改善箇所説明図

油圧ショベルに搭載したエンジンにおいて、ボルト締結工具の不良および抜き取り検査の不備により、EGRガス混合部の吸気コレクタに取り付けたボルトの一部が定められたトルクで締結されていないものがある。

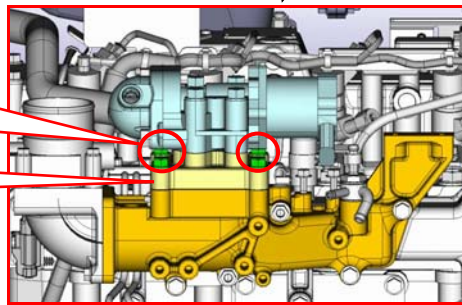
吸気コレクタ固定用ボルト
(不具合発生部、計四箇所)

不具合発生箇所

その場合、納入初期は問題無いが、経年使用によりに緩みが発生し、排ガスが漏れ特定特殊自動車の届出内容に適合しないおそれがある。

全車両、当該ボルトに対し増し締めを実施する。

EGRバルブの頂部に青色マーカーでマーキングを行う。
